კორექტირებული ზონები

მრავალბინიანი საცხოვრებელი სახლი ყაზბეგის 34-ში

III საცხოვრებელი სართული

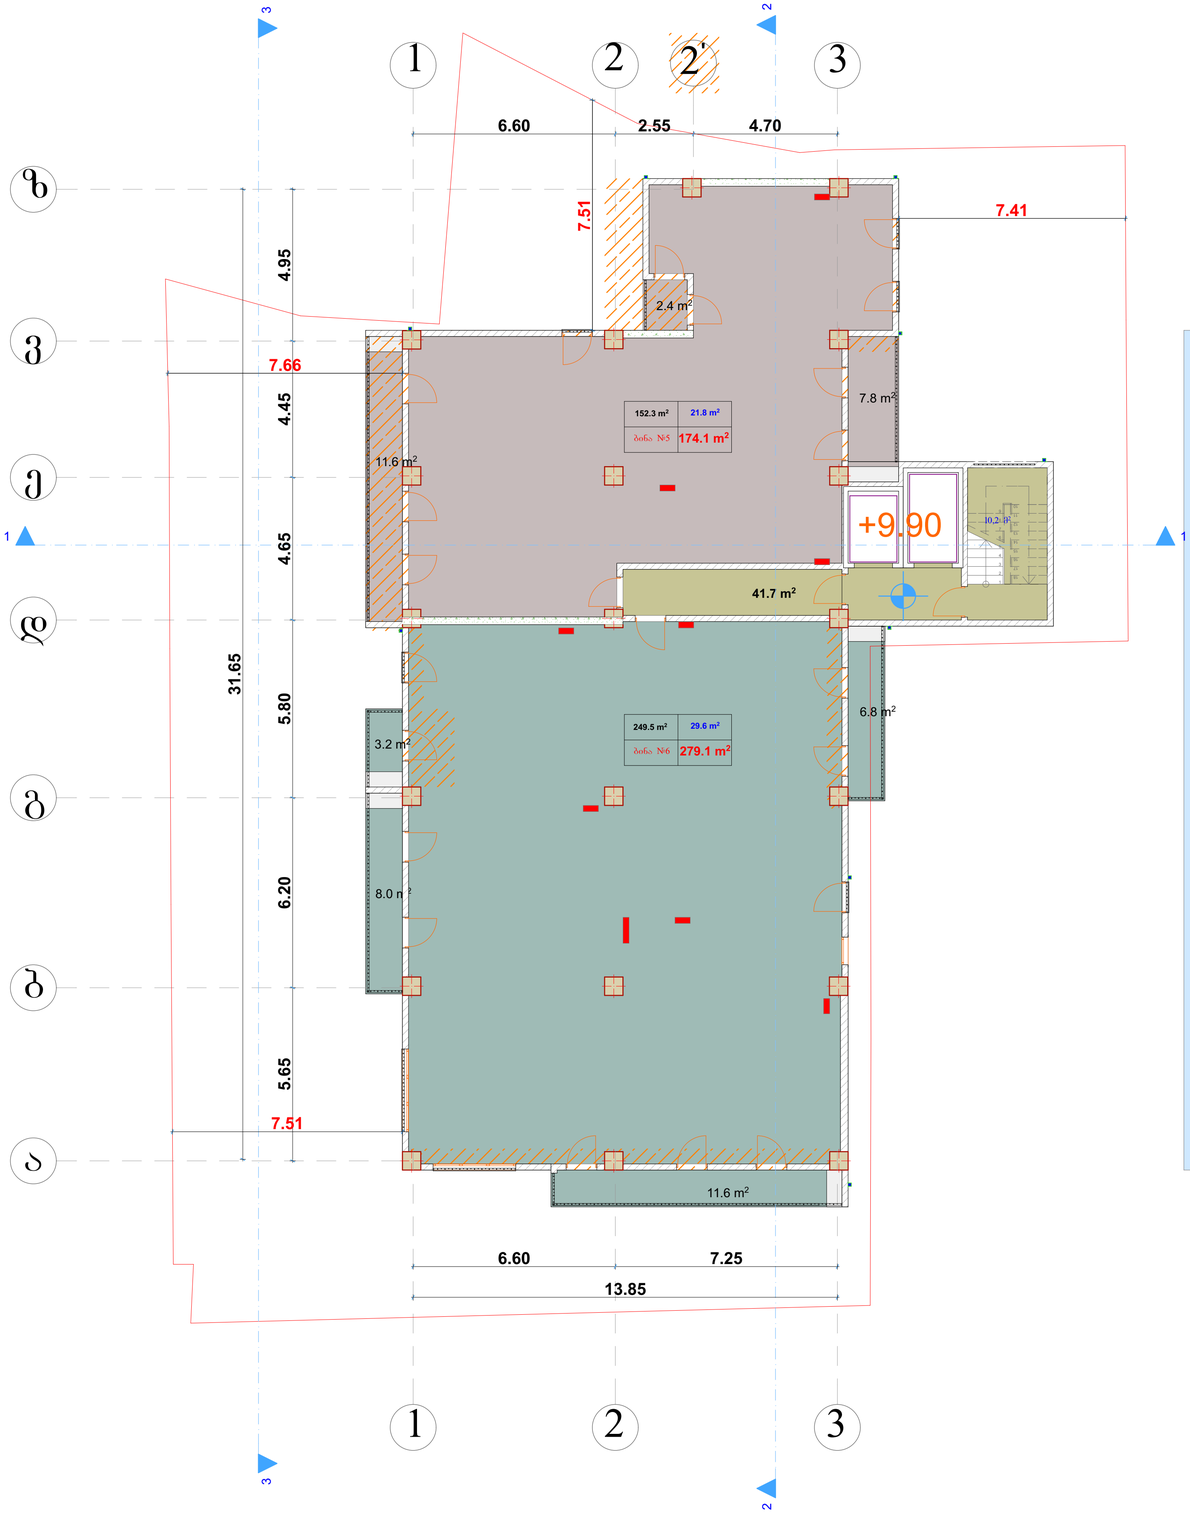
+9.90 ნიშნულზე კორექტირდა მალების შორის მანძილი. ზ-გ ღერძებში შეიცვალა აივნის ზომა და მასზე გამომავალი სარკმელი ჩაანაცვლა კარმა. გ-დ ღერძებში 2 კარის მაგივრად გაჩნდა 3 ერთფრთიანი კარი, გაერთიანდა აივნები. დ-გ ღერძებში შიდა აივანი ჩაანაცვლა ერთმა ფრანგულმა აივანმა, ხოლო მეორე გარდაიქმნა გარე აივნად. გ-ბ ღერძებში მდებარე აივანი არ შეცვლილა. ბ-ა ღერძებში მდებარე ვიტრაჟი გახდა უფრო განიერი. 1-3 ღერძებში შეიცვალა კარისა და ვიტრაჟების განლაგება.
შეიცვალა გ-დ ღერძებში მდებარე აივანზე გამომავალი დიობი. ე-ვ ღერძებში მდებარე დიობი ჩაანაცვლა ორმა ერთფრთიანმა კარმა. ე-ზ ღერძებში დავიწროვდა მალის სიგანე და შეიცვალა კარების კონფიგურაცია.

IV საცხოვრებელი სართული

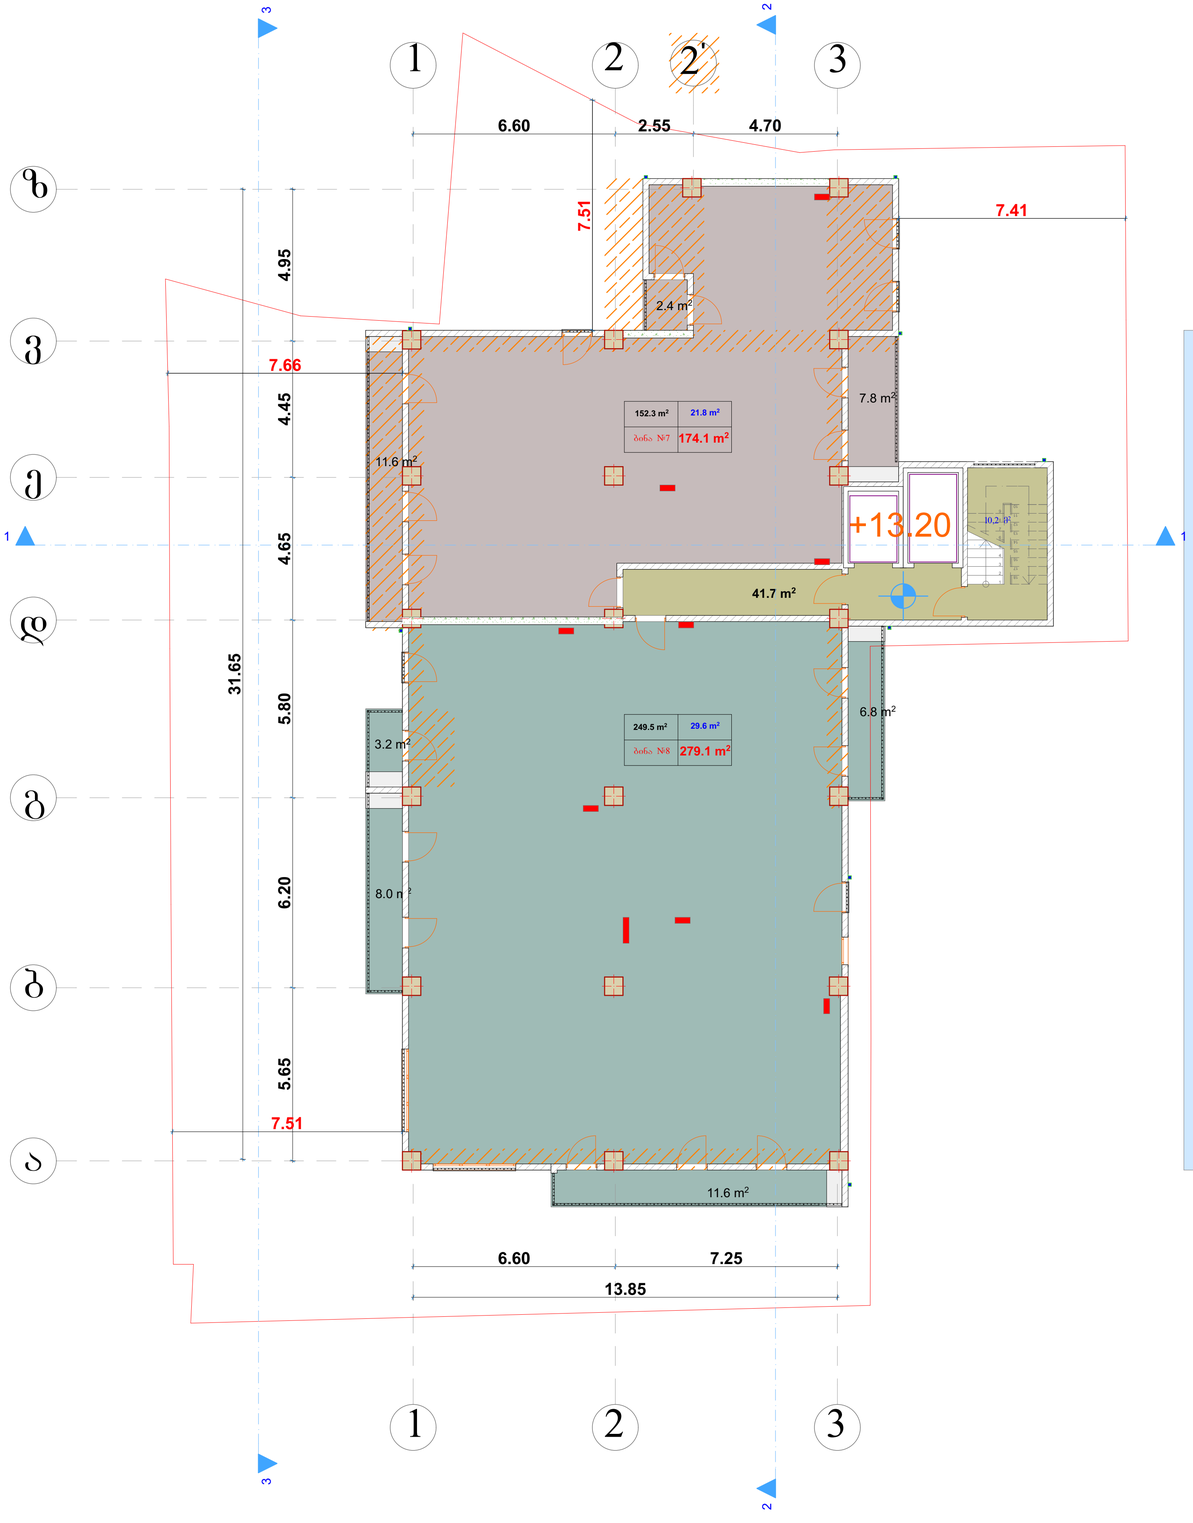
+13.20 ნიშნულზე კორექტირდა მალებს შორის მანძილი. ზ-ე ღერძებში შეიცვალა აივნის ზომა და მასზე გამომავალი სარკმელი ჩაანაცვლა კარმა. გ-დ ღერძებში 2 კარის მაგივრად გაჩნდა 3 ერთფრთიანი კარი, გაერთიანდა აივნები. დ-გ ღერძებში შიდა აივანი ჩაანაცვლა ერთმა ფრანგულმა აივანმა, ხოლო მეორე გარდაიქმნა გარე აივნად. გ-ბ ღერძებში მდებარე აივანი არ შეცვლილა. ბ-ა ღერძებში მდებარე ვიტრაჟი გახდა უფრო განიერი. 1-3 ღერძებში შეიცვალა კარისა და ვიტრაჟების განლაგება.
შეიცვალა გ-დ ღერძებში მდებარე აივანზე გამომავალი დიობი. ე-ვ ღერძებში მდებარე დიობი ჩაანაცვლა ორმა ერთფრთიანმა კარმა. ვ-ზ ღერძებში დავიწროვდა მალის სიგანე და შეიცვალა კარების კონფიგურაცია.

V საცხოვრებელი სართული

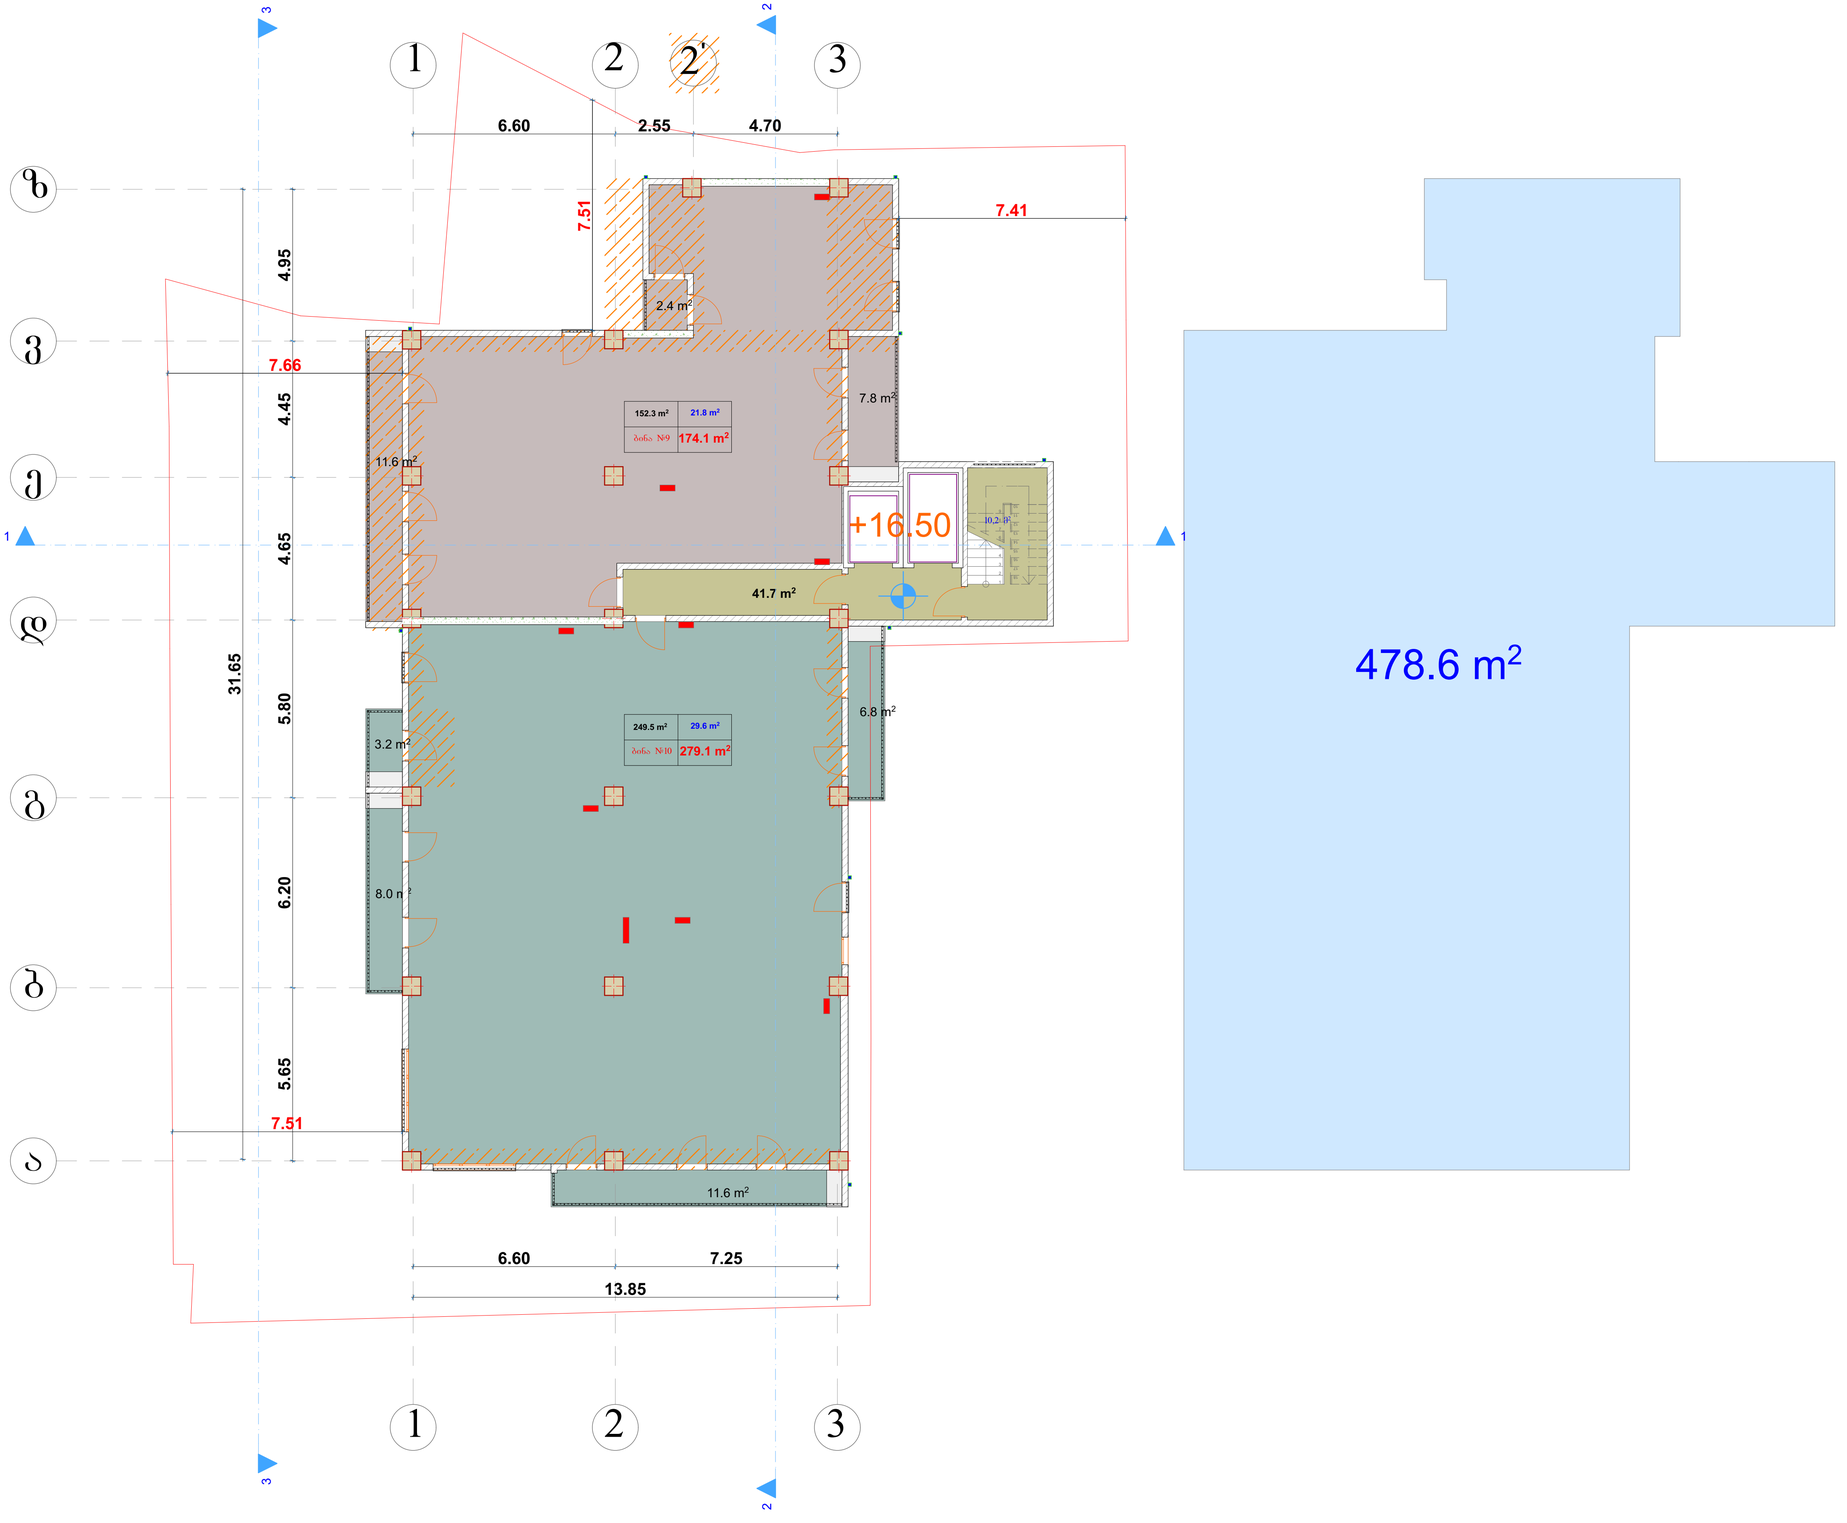
+16.50 ნიშნულზე კორექტირდა მალების შორის მანძილი. ზ-გ ღერძებში შეიცვალა აივნის ზომა და მასზე გამომავალი სარკმელი ჩაანაცვლა კარმა. ვ-დ ღერძებში 2 კარის მაგივრად გაჩნდა 3 ერთფრთიანი კარი, გაერთიანდა აივნები. დ-გ ღერძებში შიდა აივანი ჩაანაცვლა ერთმა ფრანგულმა აივანმა, ხოლო მეორე გარდაიქმნა გარე აივნად. გ-ბ ღერძებში მდებარე აივანი არ შეცვლილა. ბ-ა ღერძებში მდებარე ვიტრაჟი გახდა უფრო განიერი. 1-3 ღერძებში შეიცვალა კარისა და ვიტრაჟების განლაგება. შეიცვალა გ-დ ღერძებში მდებარე აივანზე გამომავალი დიობი. ე-ვ ღერძებში მდებარე დიობი ჩაანაცვლა ორმა ერთფრთიანმა კარმა. ვ-ზ ღერძებში დავიწროვდა მალის სიგანე და შეიცვალა კარების კონფიგურაცია.

VI საცხოვრებელი სართული

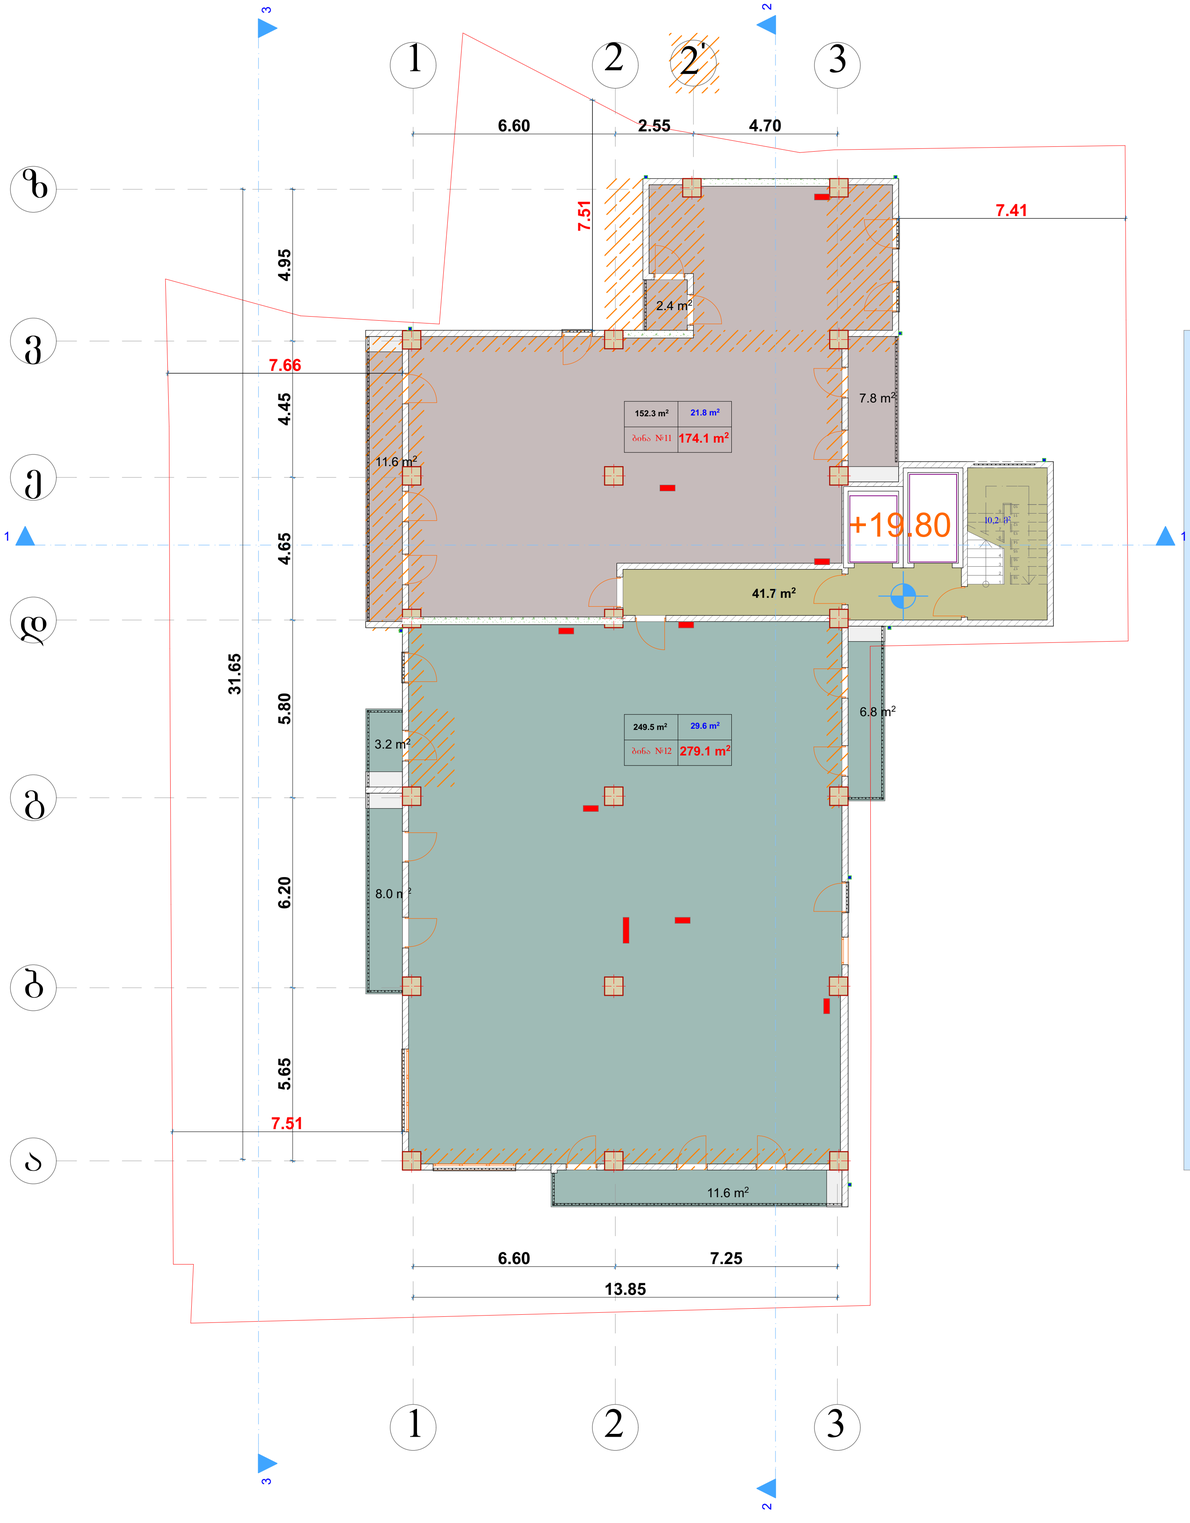
+19.80 ნიშნულზე კორექტირდა მალებს შორის მანძილი. ზ-ე ღერძებში შეიცვალა აივნის ზომა და მასზე გამომავალი სარკმელი ჩაანაცვლა კარმა. გ-დ ღერძებში 2 კარის მაგივრად გაჩნდა 3 ერთფრთიანი კარი, გაერთიანდა აივნები. დ-გ ღერძებში შიდა აივანი ჩაანაცვლა ერთმა ფრანგულმა აივანმა, ხოლო მეორე გარდაიქმნა გარე აივნად. გ-ბ ღერძებში მდებარე აივანი არ შეცვლილა. ბ-ა ღერძებში მდებარე ვიტრაჟი გახდა უფრო განიერი. 1-3 ღერძებში შეიცვალა კარისა და ვიტრაჟების განლაგება.
შეიცვალა გ-დ ღერძებში მდებარე აივანზე გამომავალი დიობი. ე-ვ ღერძებში მდებარე დიობი ჩაანაცვლა ორმა ერთფრთიანმა კარმა. ვ-ზ ღერძებში დავიწროვდა მალის სიგანე და შეიცვალა კარების კონფიგურაცია.

VII საცხოვრებელი სართული

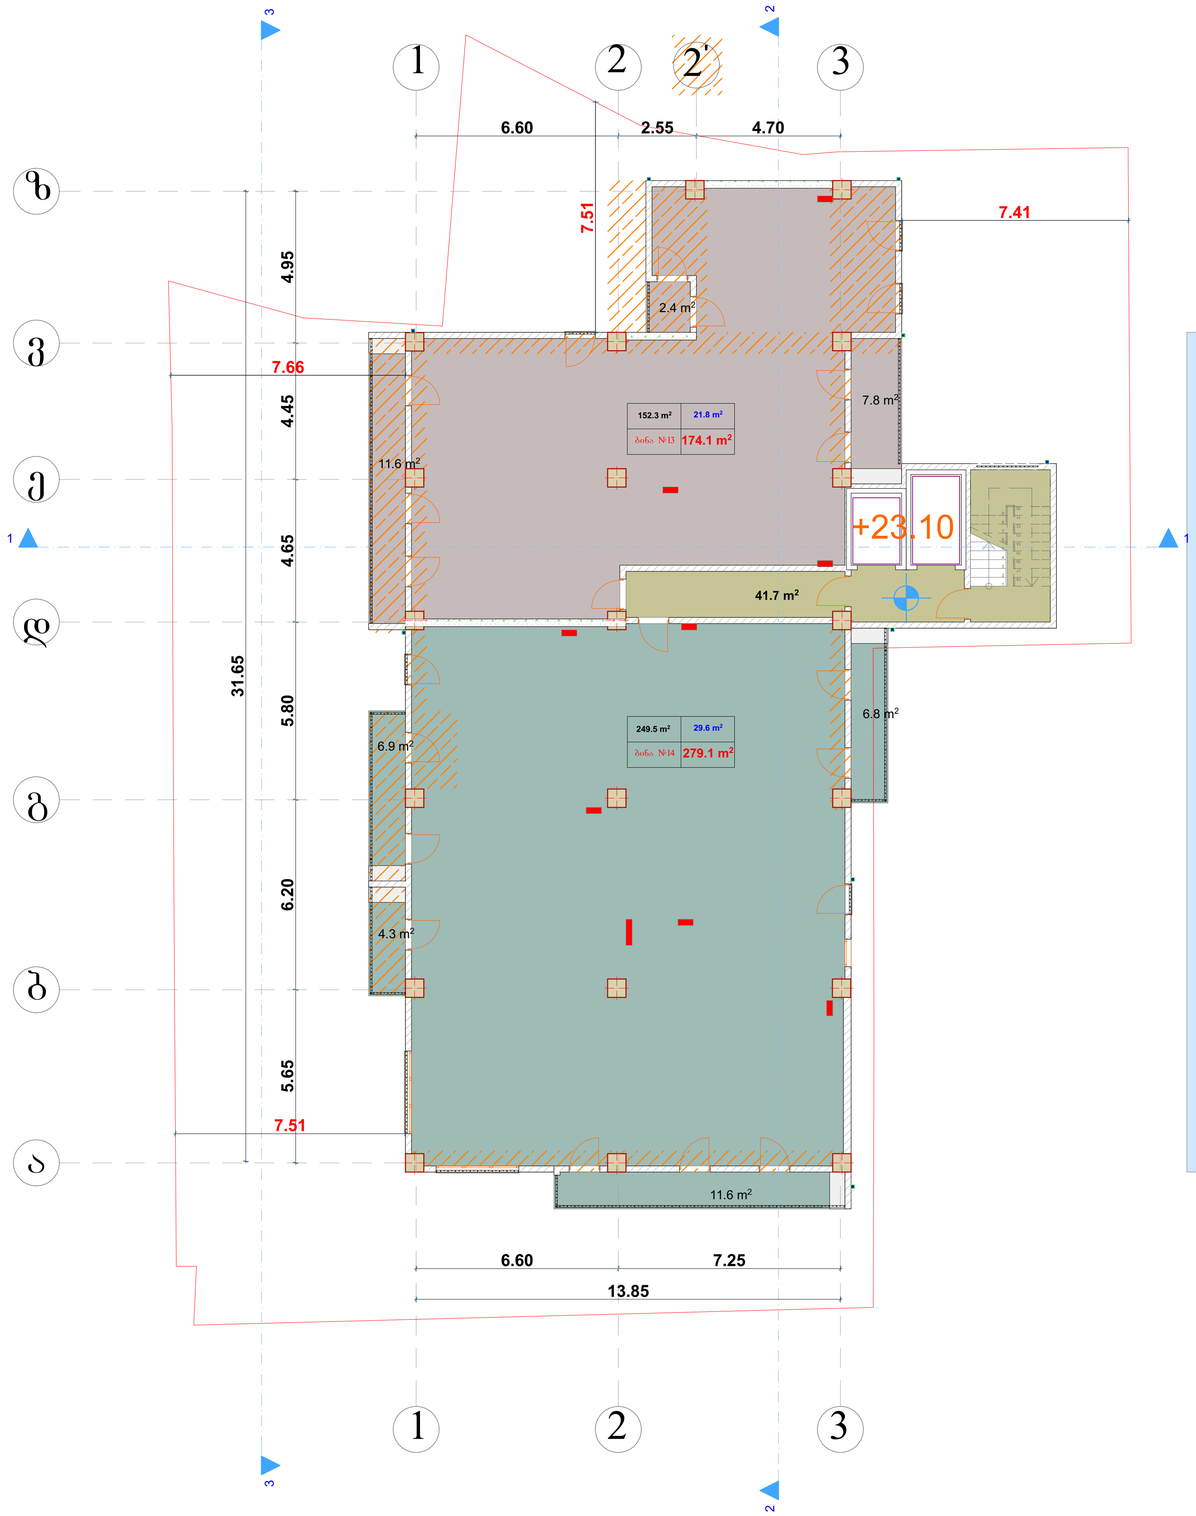
+23.10 ნიშნულზე კორექტირდა მალებს შორის მანძილი. ზ-ვ ღერძებში შეიცვალა აივნის ზომა და მასზე გამომავალი სარკმელი ჩაანაცვლა კარმა. ვ-დ ღერძებში 2 კარის მაგივრად გაჩნდა 3 ერთფრთიანი კარი, გაერთიანდა აივნები. დ-გ ღერძებში შიდა აივანი ჩაანაცვლა ერთმა ფრანგულმა აივანმა, ხოლო მეორე გარდაიქმნა გარე აივნად. გ-ბ ღერძებში მდებარე აივანი არ შეცვლილა. ბ-ა ღერძებში მდებარე ვიტრაჟი გახდა უფრო განიერი. 1-3 ღერძებში შეიცვალა კარისა და ვიტრაჟების განლაგება.
შეიცვალა გ-დ ღერძებში მდებარე აივანზე გამომავალი დიობი. ე-ვ ღერძებში მდებარე დიობი ჩაანაცვლა ორმა ერთფრთიანმა კარმა. ე-ზ ღერძებში დავიწროვდა მალის სიგანე და შეიცვალა კარების კონფიგურაცია.
